Ministero dell'Ambiente e della Sicurezza Energetica

Commissione Tecnica PNRR - PNIEC

Parere n. 269 del 15/02/2024

Progetto	Istruttoria Valutazione Impatto Ambientale Progetto di un impianto eolico denominato "IR8", costituito da 8 nuovi aerogeneratori, per una potenza complessiva pari a 33,60 MW, da realizzarsi nel comune di Montazzoli (CH) ID_VIP: 8806
Proponente	Edison Rinnovabili S.p.a.

Tabella 12: Mappa di probabilità di ricaduta. Numero simulazioni: 500000

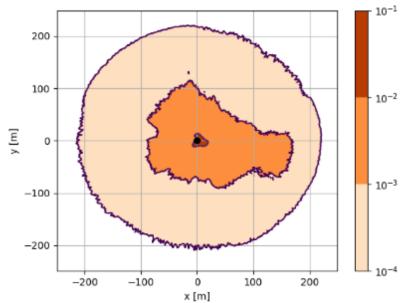
Il valore massimo della distanza raggiunta dal baricentro della pala risulta pari a 184 m, dunque la massima distanza raggiungibile dalla pala, tenendo conto dei 2/3 della lunghezza della stessa, quest'ultima pari a 66.7 m, **risulta di 228 m.**

Detto studio è indubbiamente complesso, e la Commissione ha verificato i risultati ottenuto attraverso l'utilizzo del foglio di calcolo messo a disposizione dalla Regione Campania, ottenendo un valore massimo della gittata, pari a **232,0 m.**

Figura 5: Interdistanza tra gli aerogeneratori

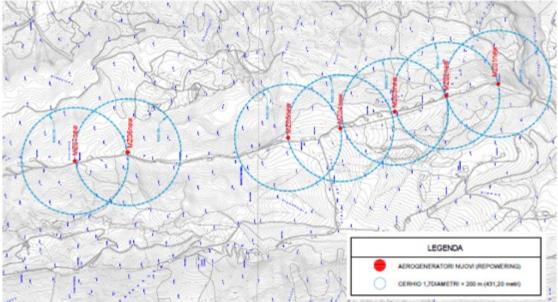
Dalla figura seguente, si evince come le mutue distanze tra gli aerogeneratori siano pari a circa **432,0 m,** molto maggiore del valore della gittata massima sopra calcolata (**232,0 m**)

Figura 15: Carta della Pericolosità PAI

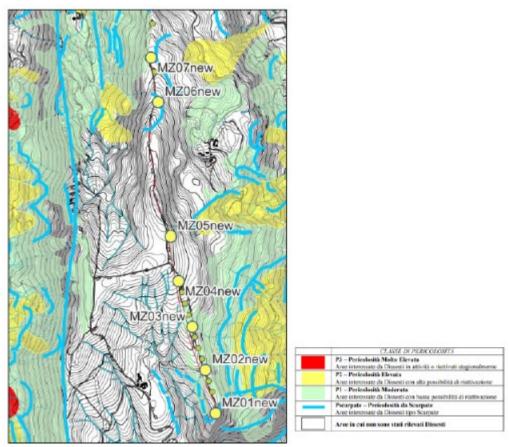
Ad ogni modo la Commissione rileva anche la presenza di interferenze tra il cavidotto di collegamento con la sottostazione TERNA e aree in frana e a pericolosità da frana perimetrate nell'ambito del PAI e del Progetto IFFI.
